zur Sitzung des Gestaltungsbeirats (GBR)

am Freitag, 22.07.2022, Film- und Medienzentrum/Präsentationsraum

TOP 1: Stuttgarter Straße 79, Südstadt

TOP 3: Mathildenstraße 19, Innenstadt

Variante A „Anbau“

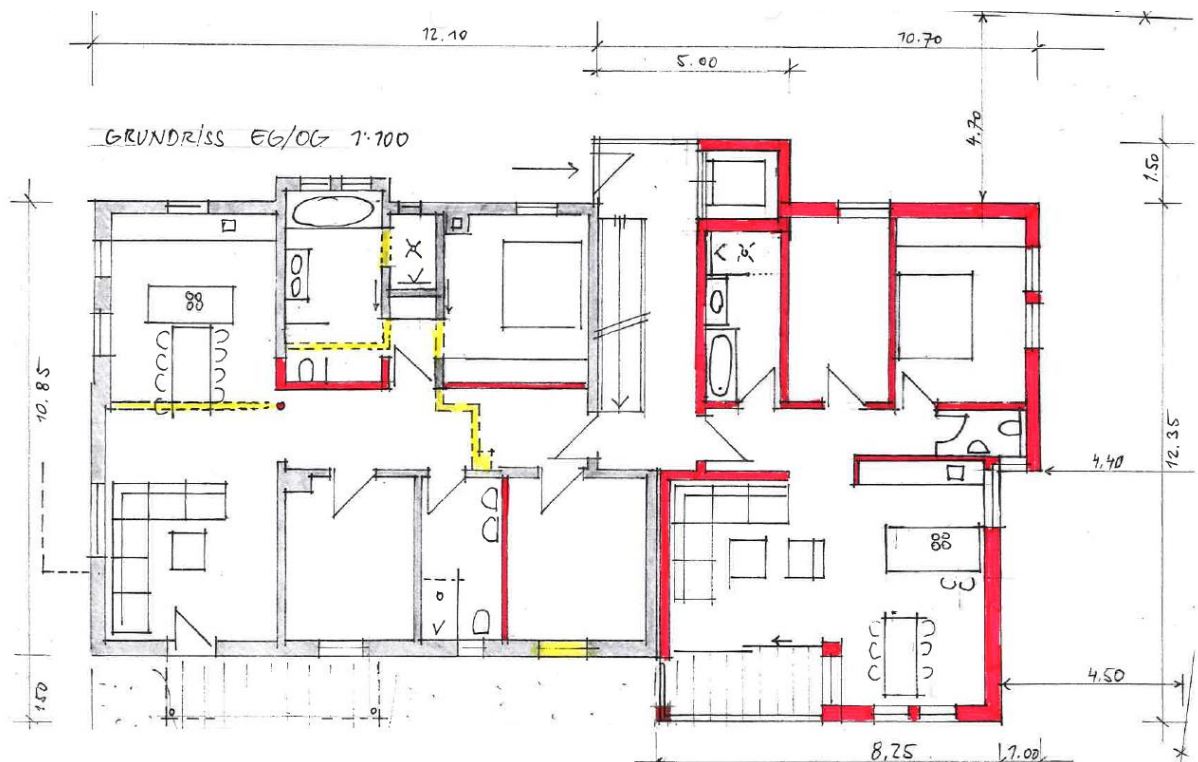
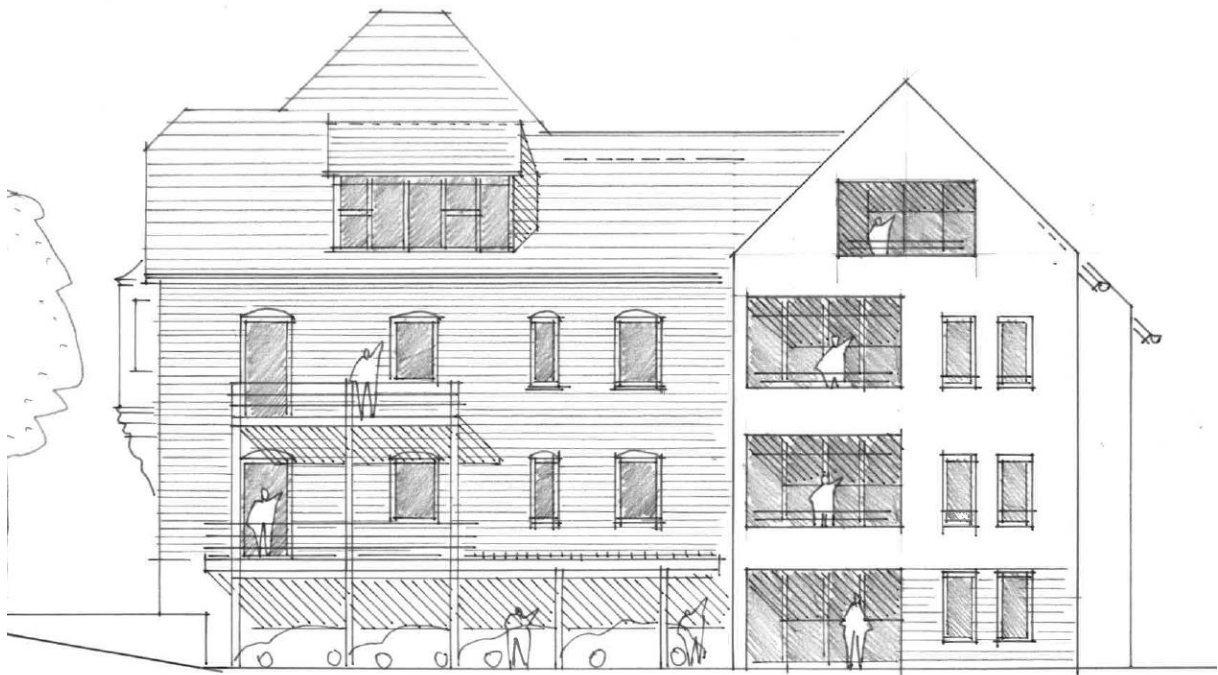
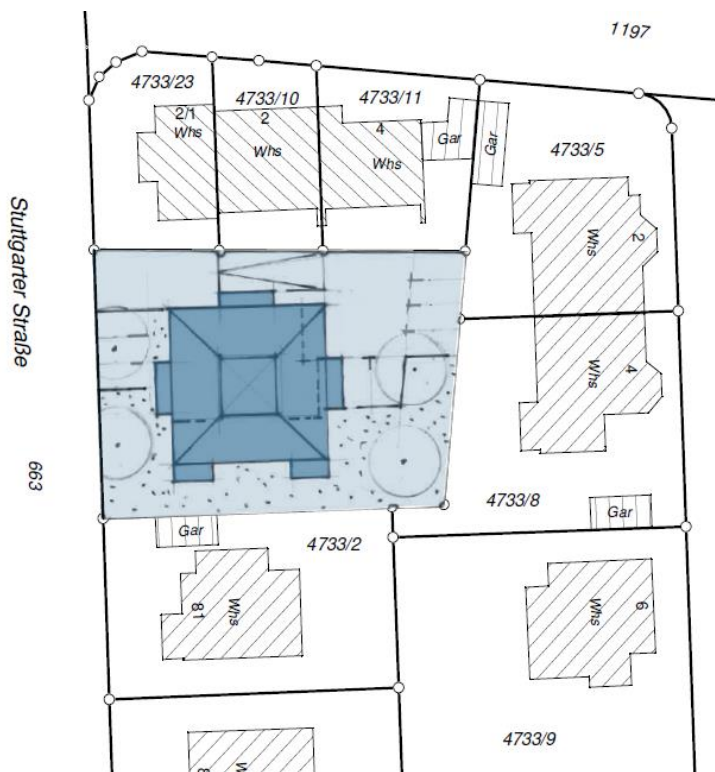
Der Variante A „Anbau“ mit Erhalt des Bestandsgebäudes und Anbau sollte weiterverfolgt werden. Der Baukörper des Anbaus ist auf ein Minimum zu reduzieren, sodass ein ortstypischer Abstand zur östlichen Grundstücksgrenze gewahrt bleibt. Die grünen Gärten in den rückwärtigen Grundstücksbereichen tragen maßgeblich zur hohen Wohnqualität in der Südstadt bei und haben einen positiven Effekt auf das Stadtklima.

Das historische Bestandsgebäude sollte vor allem in Bezug auf die Dachflächen klar ablesbar bleiben. Der architektonische Ausdruck des Anbaus ist dabei im Dialog mit dem Bestandsgebäude zu entwickeln. Dies könnte über die gewählte Materialität oder Fassadengestaltung in Form von „Zitaten“ erfolgen. Es ist eine architektonische Antwort zu finden, die auf diesen Ort zugeschnitten ist.

Wünschenswert wäre die Reduktion additiver Bauteile. Das Erdgeschossniveau könnte anstelle der Rampe über einen Aufzug mit zwei Türen (Durchladeaufzug) im Gebäudeinneren erreicht werden. Sollten für das Bestandsgebäude Balkone vorgesehen werden, so sind diese als freitragende, untergeordnete, zur Architektur des Hauses passende Gebäudeteile auszubilden.

Mit Blick auf das Stadtklima wird empfohlen die befestigten Flächen auf ein Mindestmaß zu reduzieren und zum Beispiel Stellplätze mit einem dränfähigen Belag auszuführen. Es wird angeregt eine Zisterne in die Planung aufzunehmen, um die Regenwassernutzung in Zukunft zu ermöglichen.

Aktuelle Planung vom 03.07.2022

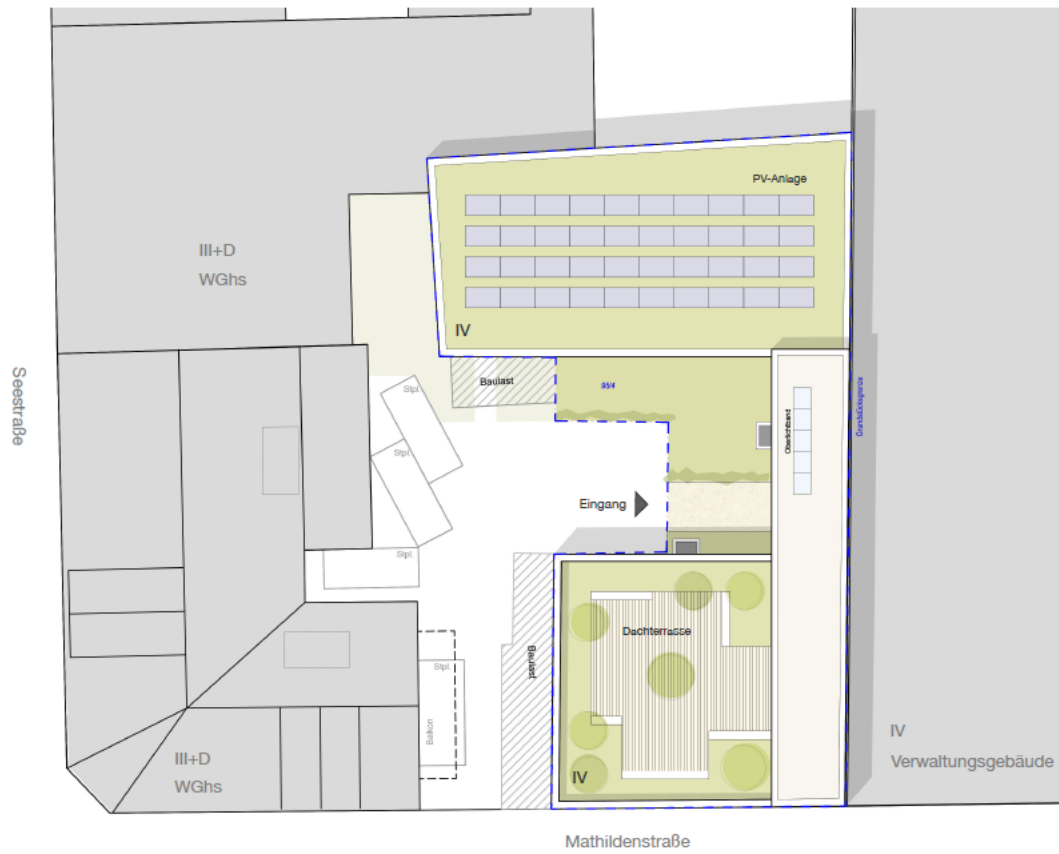
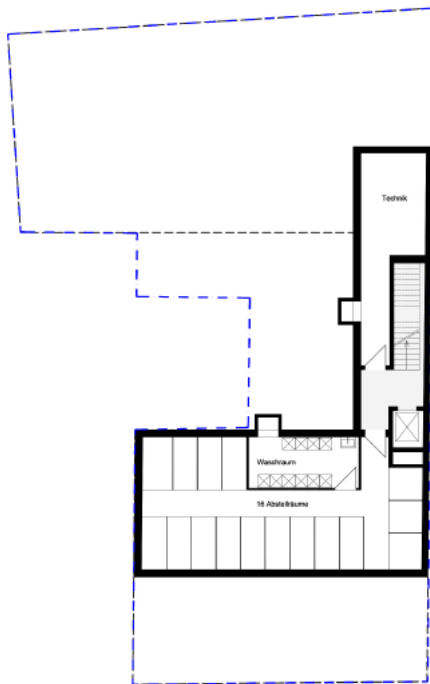
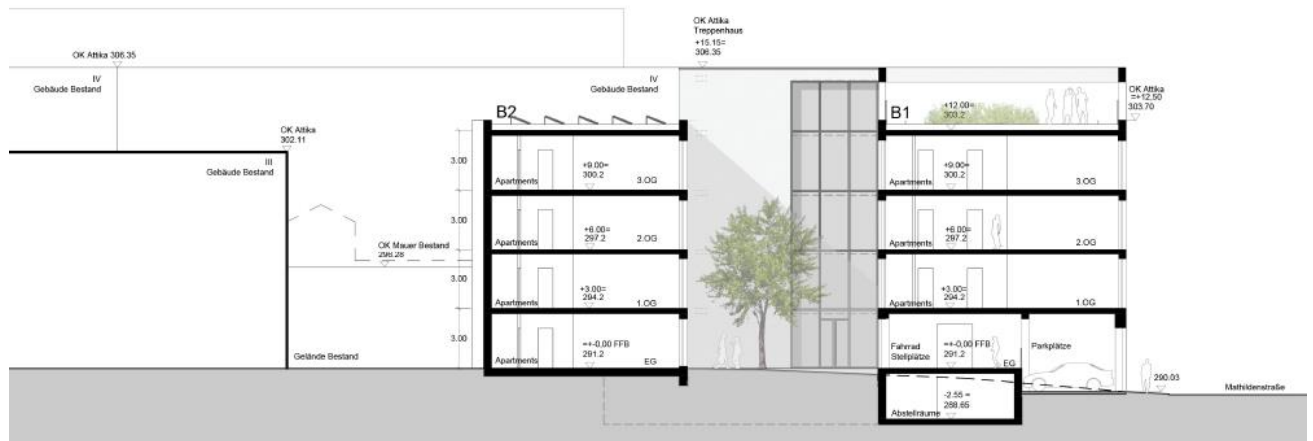
Der Entwurf sieht eine fast vollständige Überbauung des Grundstückes vor, gegliedert in ein Vorder- und Hinterhaus. Die vorgeschlagene Nutzung mit Studierendenwohnungen ist prinzipiell vorstellbar, das vorgeschlagene hohe Maß der Nutzung und die daraus resultierenden Nutzungsverteilungen werden jedoch kritisch beurteilt.

Im Erdgeschoss orientieren sich offene Stellplätze zur Straße, die eine wünschenswerte Aufwertung des Straßenraumes und eine entsprechende Adressbildung zur Straße unmöglich machen. Stattdessen wird der Eingang im Hof angeordnet und ist nur bei Übernahme diverser Baulasten durch den Nachbarn realisierbar. Es wird angeregt, den Gemeinschaftsraum aus dem schlecht belichteten Erdgeschoss des Hinterhauses an die Straße zu versetzen und so den öffentlichen Straßenraum mit einer Nutzung zu beleben, die mit dem Studierendenwohnen in Verbindung steht. Umgekehrt könnten die PKW-Stellplätze in die lichtarme Erdgeschosszone des Hinterhauses verlegt werden.

Die in den Obergeschossen und auch im Hinterhaus angebotenen sehr schmalen und sehr tiefen, nach Süden orientierten Apartments werden dem Anspruch eines gut belichteten, qualitätvollen Wohnens nicht gerecht und sind der hohen Ausnutzung geschuldet. Die langen, dunklen Flure beeinträchtigen zusätzlich die Wohnqualität. Es wird empfohlen, die Wohneinheiten entsprechend zu reduzieren und die Erschließung zu überprüfen. Wünschenswert wäre es, dass sich die Geschossigkeit in die Nachbarschaft einfügt. Gleichzeitig ist diese aber mit der Belichtung des Hinterhauses in Einklang zu bringen. Es ist daher über eine gewerbliche Nutzung (z. B. Co-Working) im Hinterhaus nachzudenken.

In der weiteren Bearbeitung sollte auch die Haltung zum westlichen Nachbarn aufgezeigt werden, bei dem die Fenster und Balkone in den Zwischenraum zwischen Bestand und Neubau orientiert sind.

Im vorgelegten Entwurf ist der Stellplatznachweis für PKWs wie auch für Fahrräder noch nicht gelöst. Die GRZ ist überschritten und bedarf einer Anpassung. Es wird angeregt, eine Überprüfung der baurechtlichen Rahmenbedingungen (inkl. Brandschutz) vorzunehmen.

Städtebaulicher Entwurf Baufeld Ost

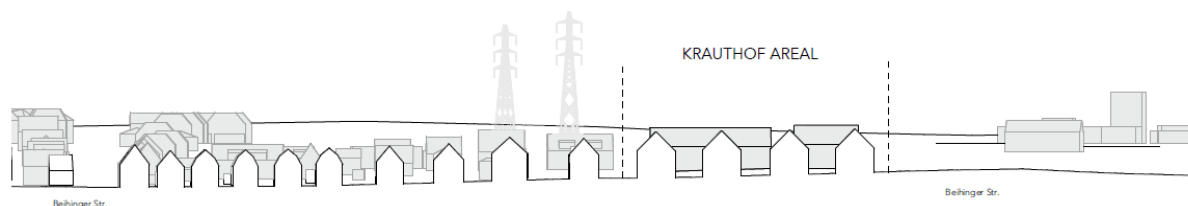
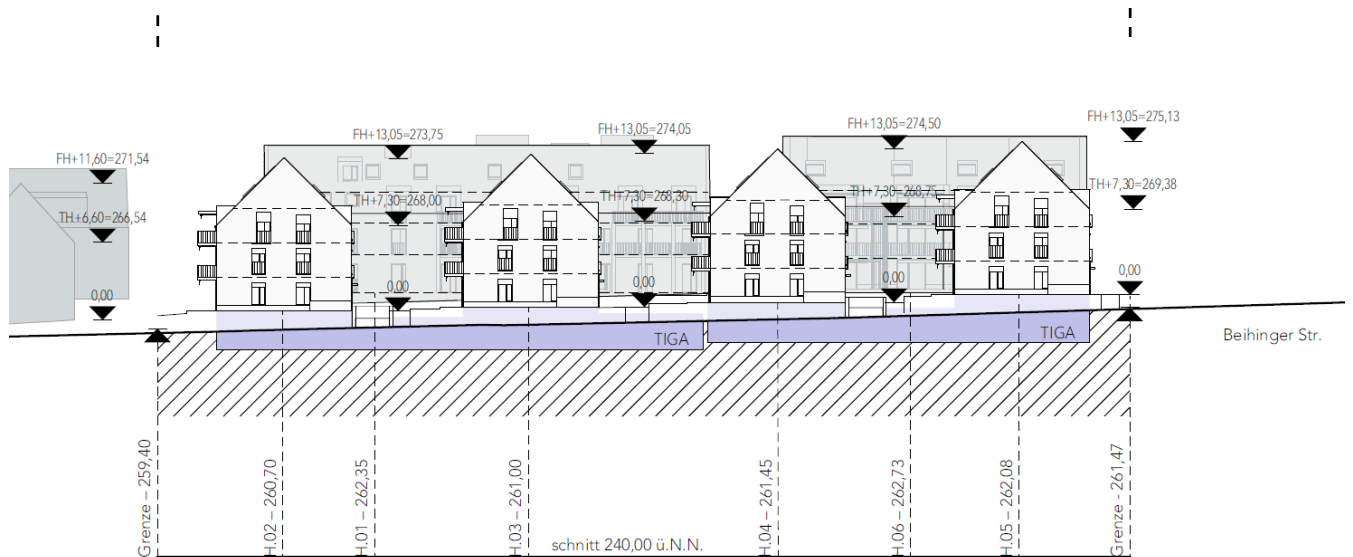
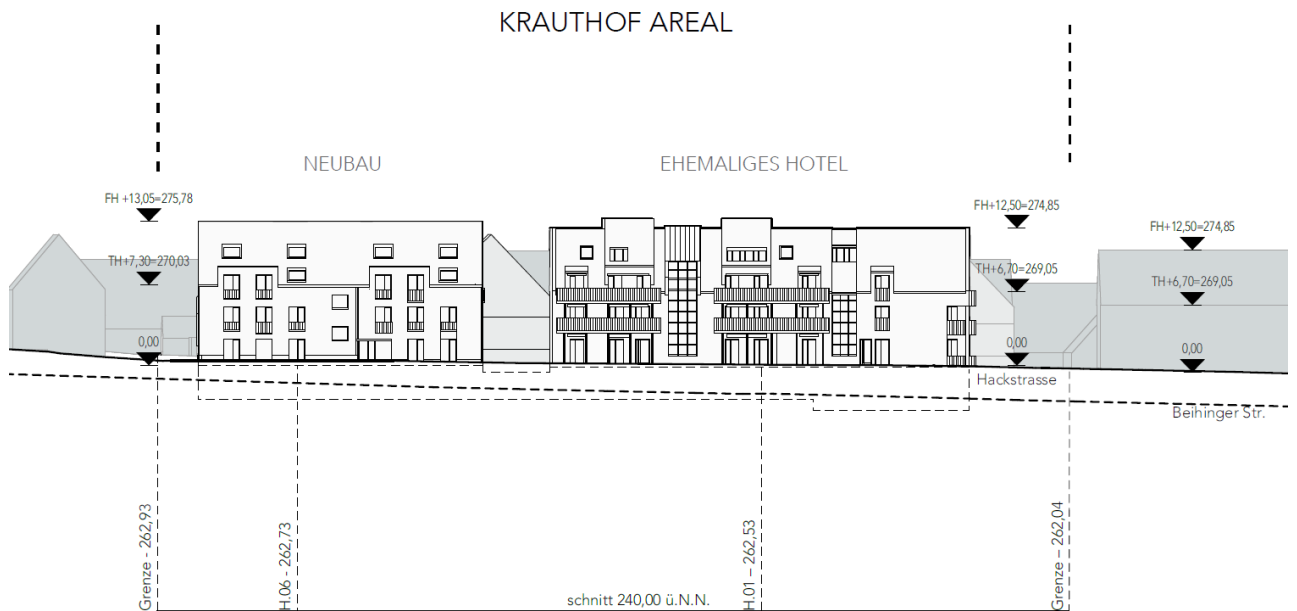
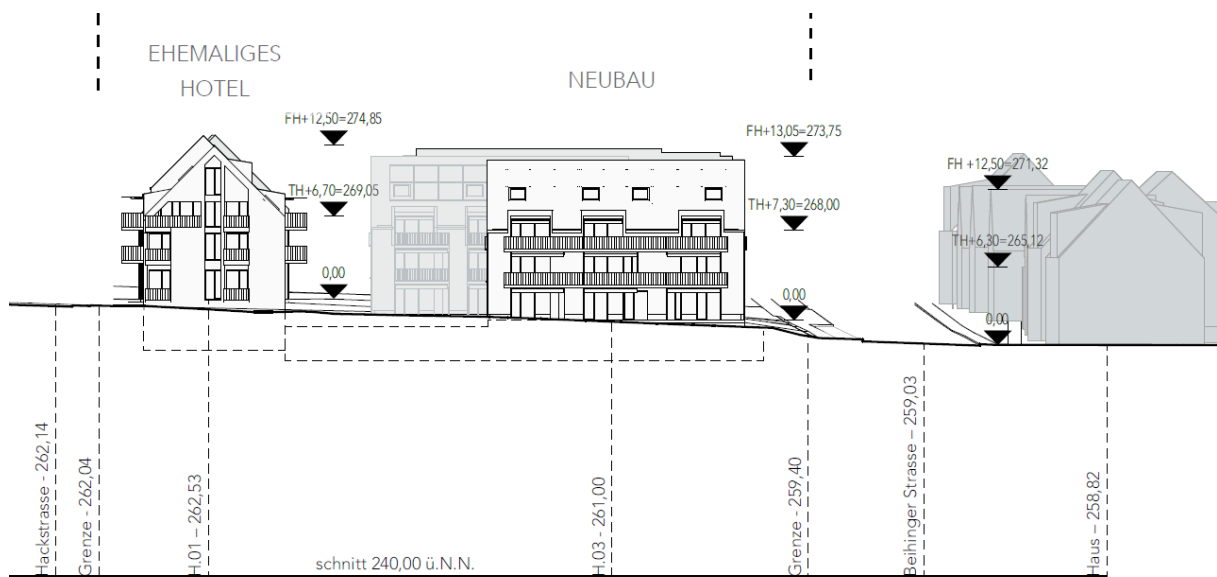
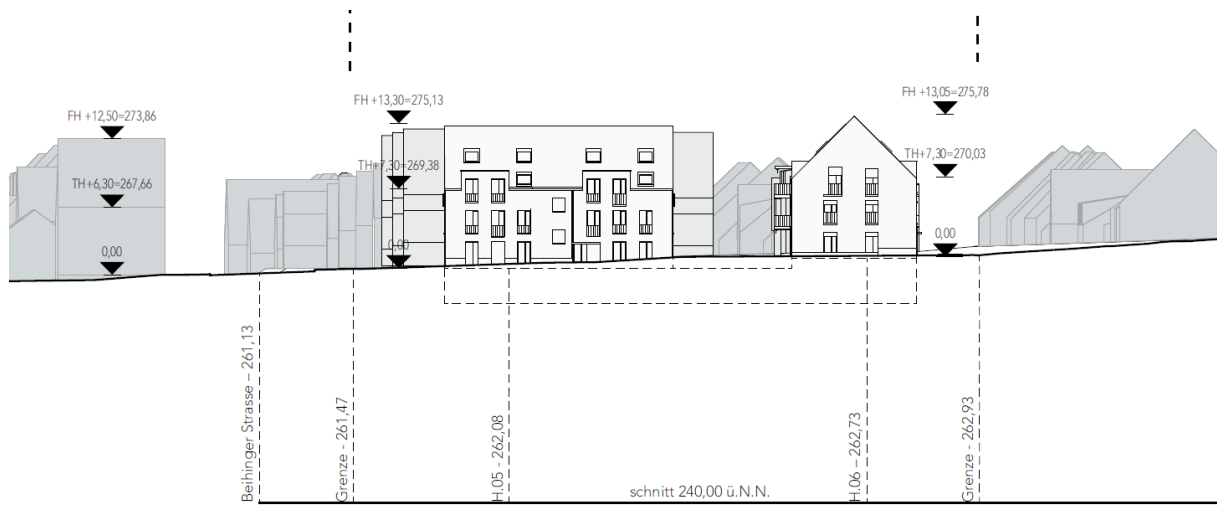
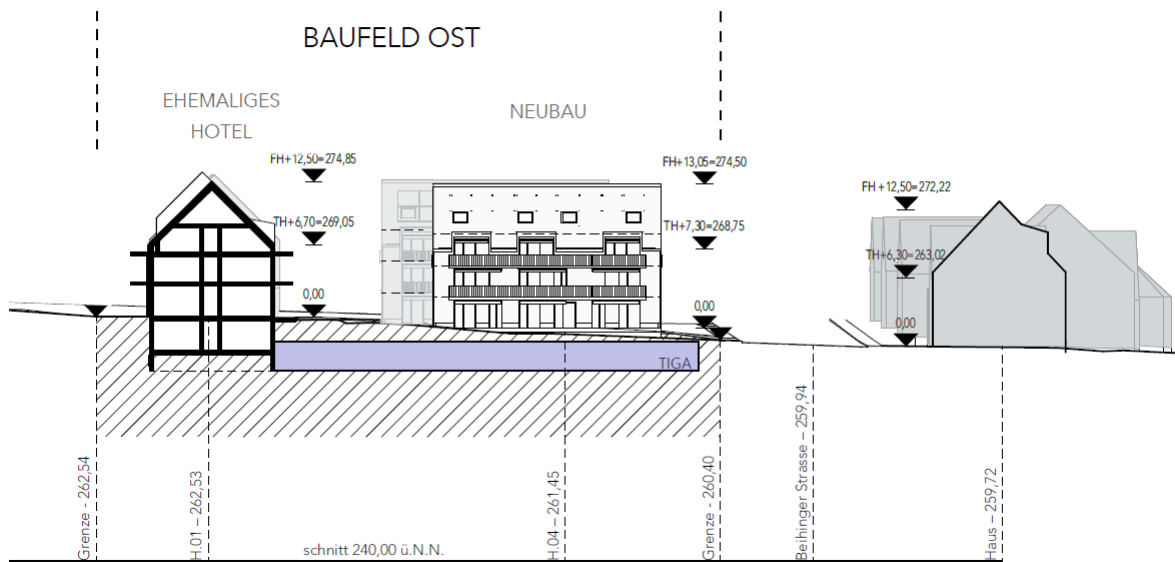
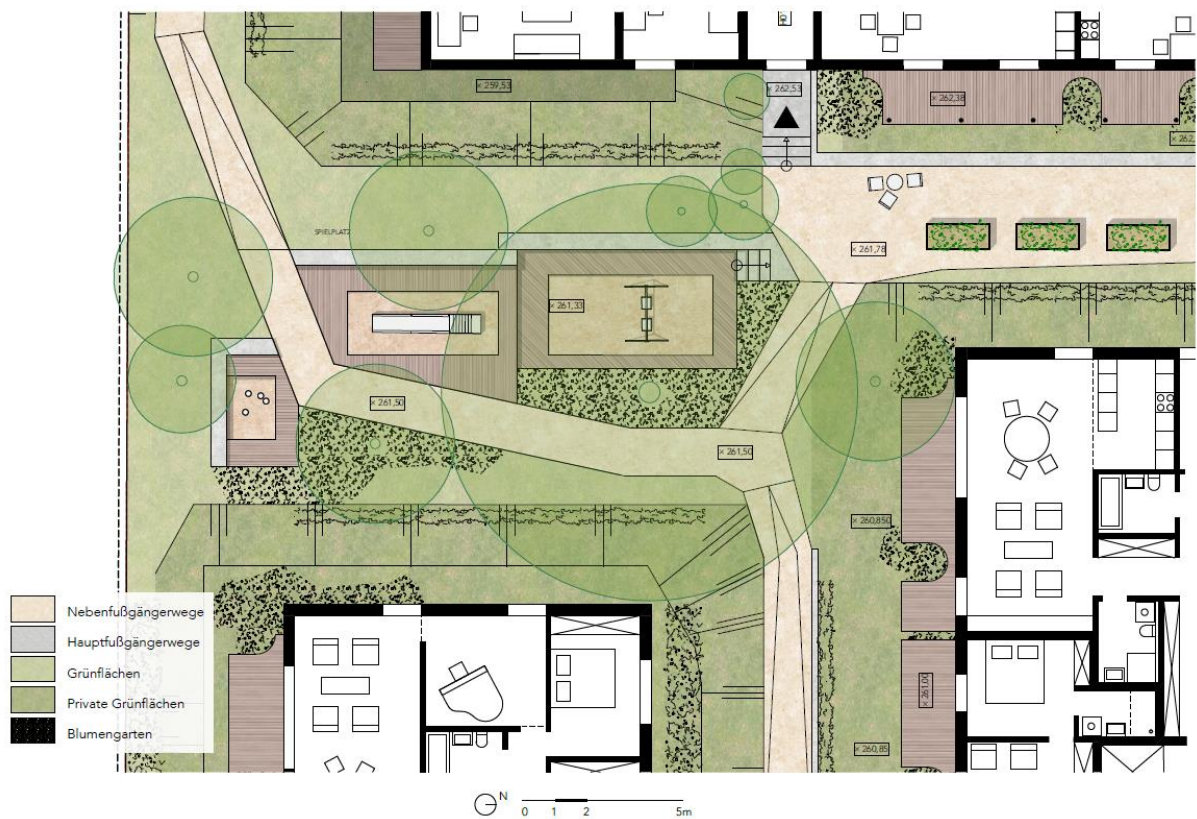
Durch die gewählte Zeilenbebauung entstehen proportional lange, tiefe Zwischenräume, in welchen sich nur sehr schwer Aufenthaltsqualitäten ablesen lassen. Der Versuch durch den längeren Baukörper 3 zwei rückwärtige Wohnhöfe zu formulieren, erscheint kontraproduktiv, weil hierdurch der Baukörper 3 zu nahe an den Bestandsbaukörper heranreicht. Zusätzlich entsteht ein Zielkonflikt zwischen den nach Süden ausgerichteten Wohnungen und den Immissionen der Beihinger Straße. Verschärft wird dieses Problem durch die gewählte Lage der beiden Ein- und Ausfahrten der Tiefgarage, die den zusammenhängenden Außenbereich zerschneiden.

Es wird empfohlen möglichst viele PKW-Stellplätze in einer Quartiersgarage auf dem westlichen Baufeld unterzubringen. Diese Maßnahme bietet den Vorteil, dass großkronige Bäume mit Erdanschluss im Freiraum gepflanzt werden könnten, die eine wichtige stadtklimatische Bedeutung übernehmen würden. Auch die durch die Topografie bedingte, kleinteilige Terrassierung des Geländes wäre nicht notwendig. Die Außenanlagen müssten nicht aufwendig bewässert werden und wären somit im Unterhalt deutlich robuster und langlebiger. Zusätzlich könnten störende Elemente, zum Beispiel für die Entlüftungen der Tiefgarage, entfallen.

Die Giebel entlang der Beihinger Straße sollten nicht als Seiten-, sondern als Vorderfassaden zum öffentlichen Raum, analog zu den bestehenden, südlich angrenzenden Punkthäusern, ausgebildet werden. Durch eine moderate Reduzierung der Gebäudetiefe würden sie besser in den Kontext der umgebenden Bebauung passen. Auch für Artikulation des Siedlungsrandes im Übergang zur offenen Landschaft wäre eine besondere Ausprägung wünschenswert.

Der vorgeschlagene öffentliche Quartiersplatz als Schnittstelle zwischen dem östlichen und westlichen Baufeld sollte in Zusammenhang mit dem städtebaulichen Konzept beider Baufelder entwickelt werden.

Der Gestaltungsbeirat schlägt vor, unterschiedliche städtebauliche Konzeptionen im Massenmodell zu prüfen, die klare Wohnhöfe und einen Abschluss zum Siedlungsrand definieren. Es wird angeregt im Rahmen der städtebaulichen Konzeptfindung eine Variante mit differenzierten Flachdächern im Massenmodell darzustellen, da Flachdächer hinsichtlich der Wasserrückhaltung und der PV-Nutzung Vorteile gegenüber Steildächern hätten.
